BOLLETTINO - BULLETIN

TECNICO • TECHNICAL	●	GRUPPO • GROUP	4
RICAMBI • SPARE PARTS	●	NR • NO	131
INFORMAZIONI • INFORMATION		DATA • DATE	09-24

MODELS: Chainsaw MTTH 2400

SUBJECT: New intake manifold

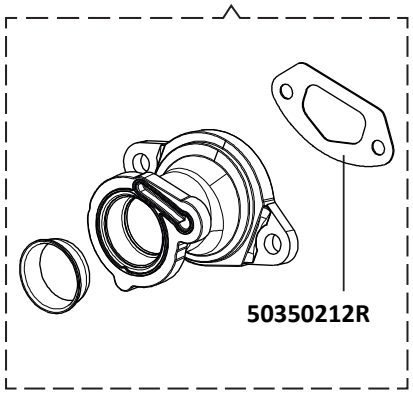
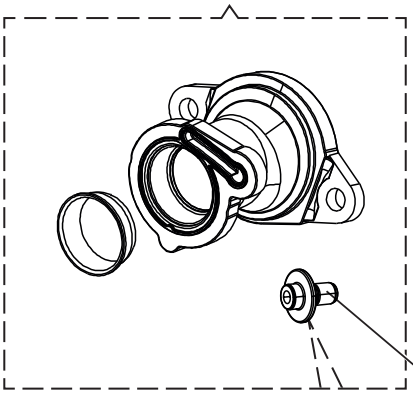
DESCRIPTION: Product improvement. Changed the shape of the intake manifold. Following the modification, gasket 50350212R is removed and connector 50350227R is added to be inserted between impulse tube and manifold.

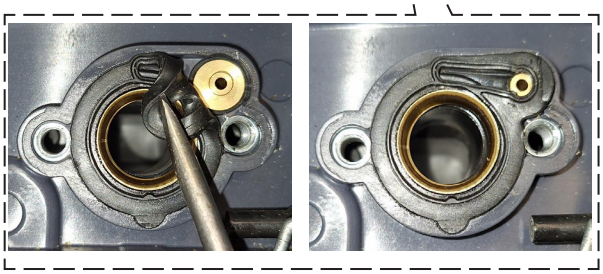
Lift the right side of the manifold and insert the connector

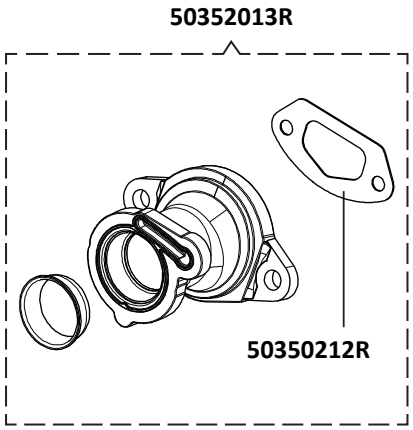
DESCRIPTION: Product improvement. Changed the shape of the intake manifold. Following the modification, gasket 50350212R is removed and connector 50350227R is added to be inserted between impulse tube and manifold.

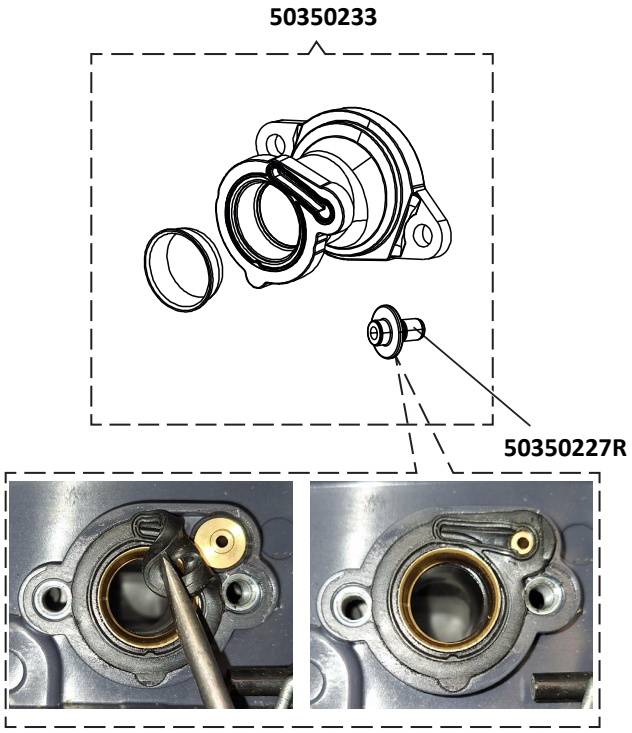
Lift the right side of the manifold and insert the connector

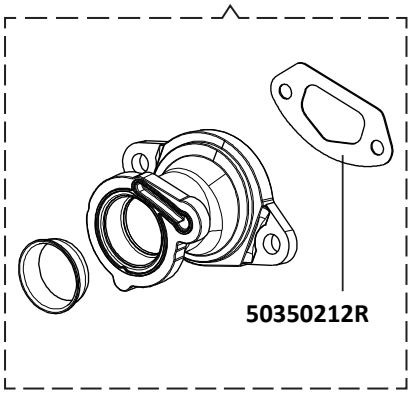
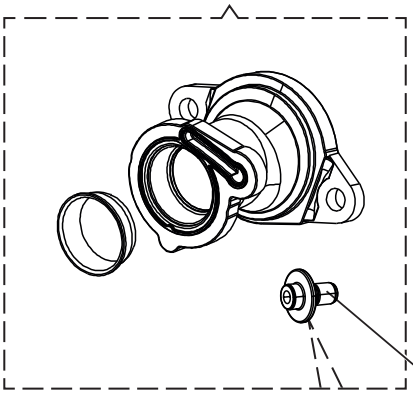
DESCRIPTION: Product improvement. Changed the shape of the intake manifold. Following the modification, gasket 50350212R is removed and connector 50350227R is added to be inserted between impulse tube and manifold.

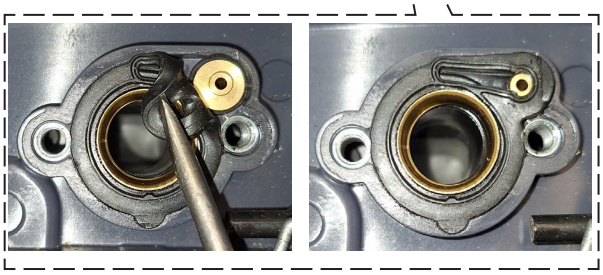
Lift the right side of the manifold and insert the connector

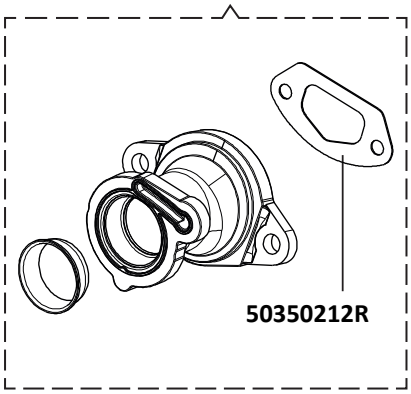
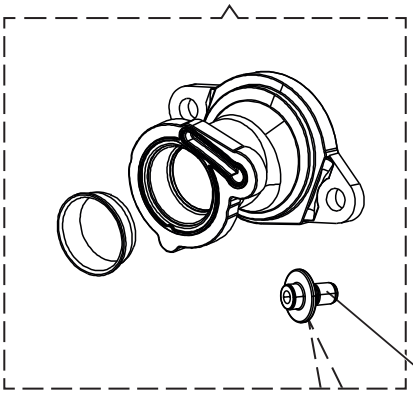
DESCRIPTION: Product improvement. Changed the shape of the intake manifold. Following the modification, gasket 50350212R is removed and connector 50350227R is added to be inserted between impulse tube and manifold.

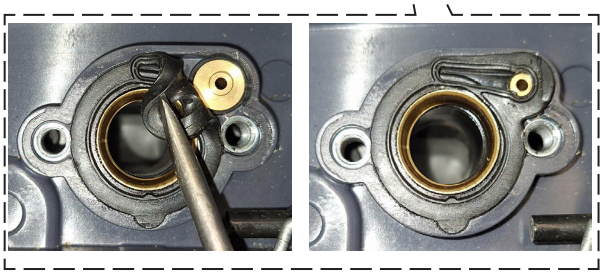
Lift the right side of the manifold and insert the connector

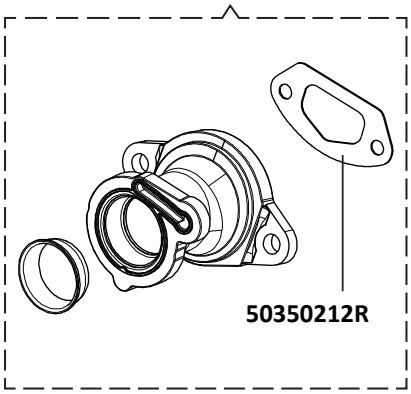
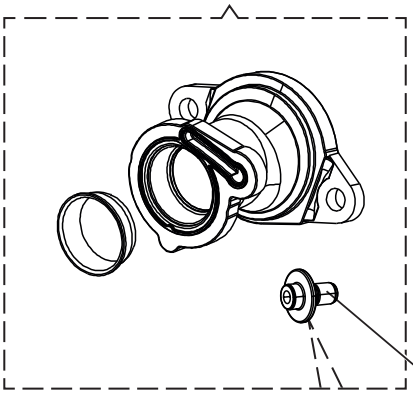
DESCRIPTION: Product improvement. Changed the shape of the intake manifold. Following the modification, gasket 50350212R is removed and connector 50350227R is added to be inserted between impulse tube and manifold.

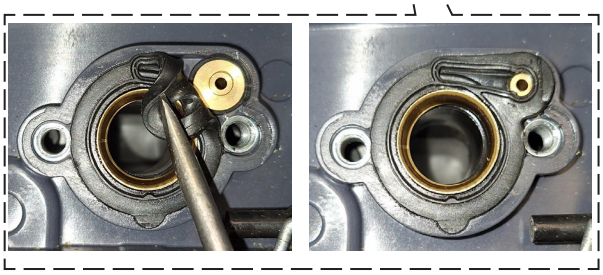
Lift the right side of the manifold and insert the connector

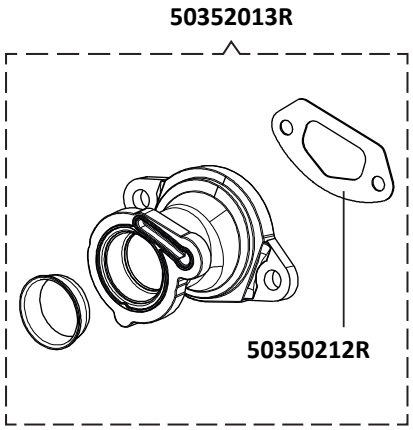
DESCRIPTION: Product improvement. Changed the shape of the intake manifold. Following the modification, gasket 50350212R is removed and connector 50350227R is added to be inserted between impulse tube and manifold.

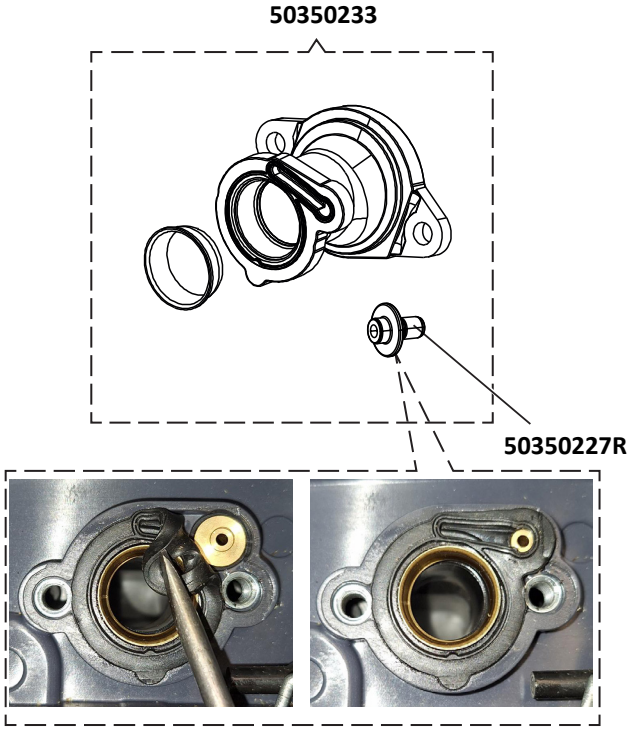
Lift the right side of the manifold and insert the connector
